## 改善箇所説明図

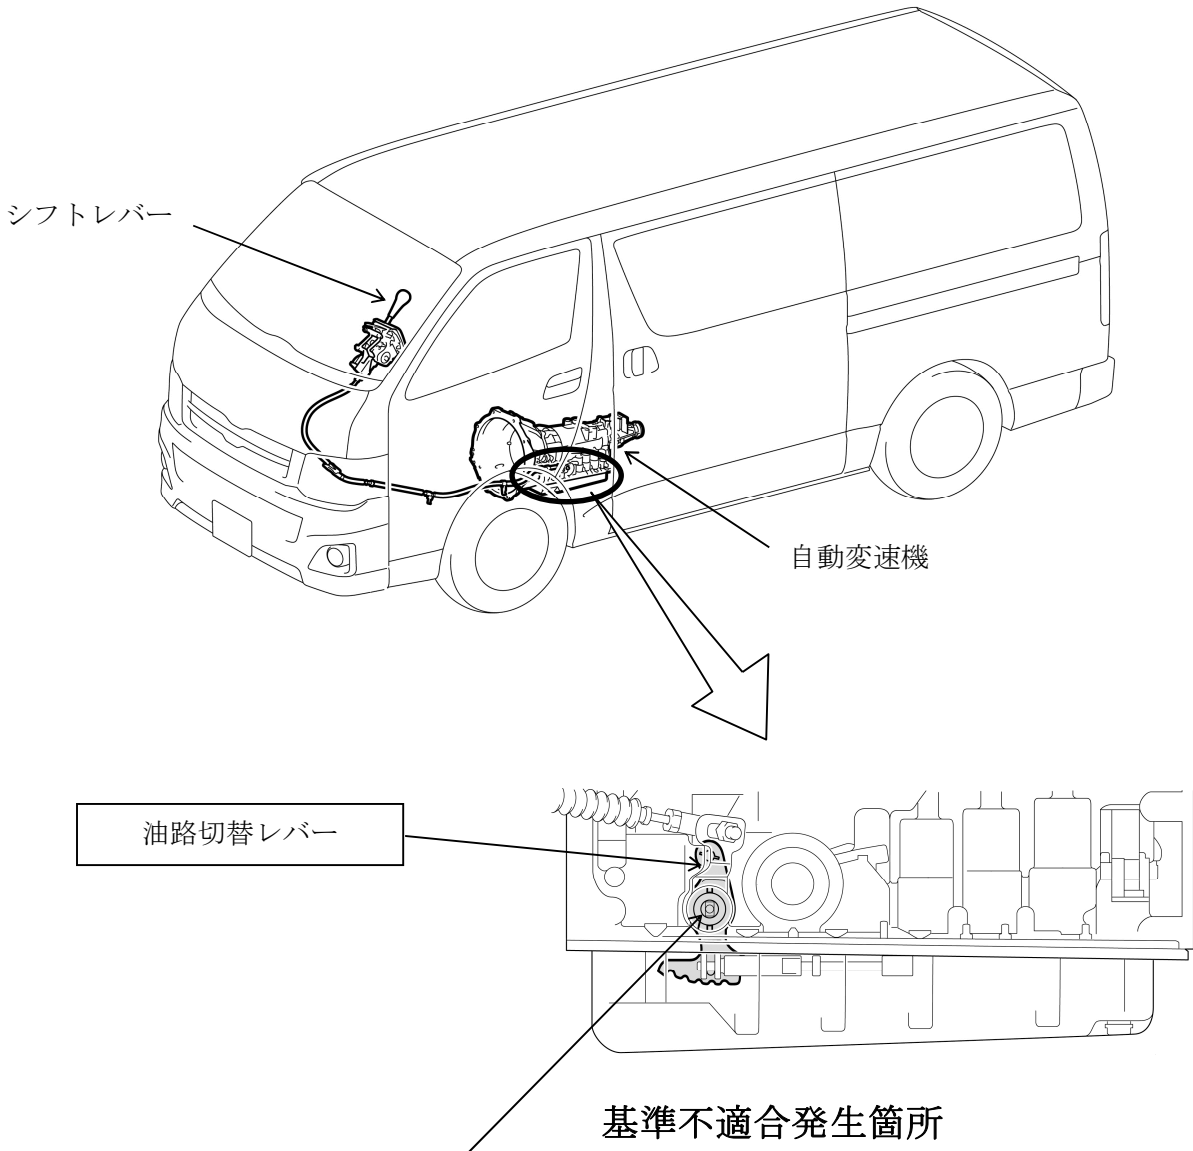
自動変速機において、シフトレバーに連結している油路切替レバー支点部の強度が不足しているため、想定外の素早いシフト操作を繰り返すと支点部が摩耗してガタが生じることがある。そのため、シフト位置に応じた油路の切替えができなくなり、走行不能になったり、Pレンジ以外で前進や後退するおそれがある。

全車両、自動変速機の油路切替レバーを対策品に交換する。

識別：改善済車両には車台番号打刻のハイフン後の1桁目下側に黄色ペイントを塗布する。
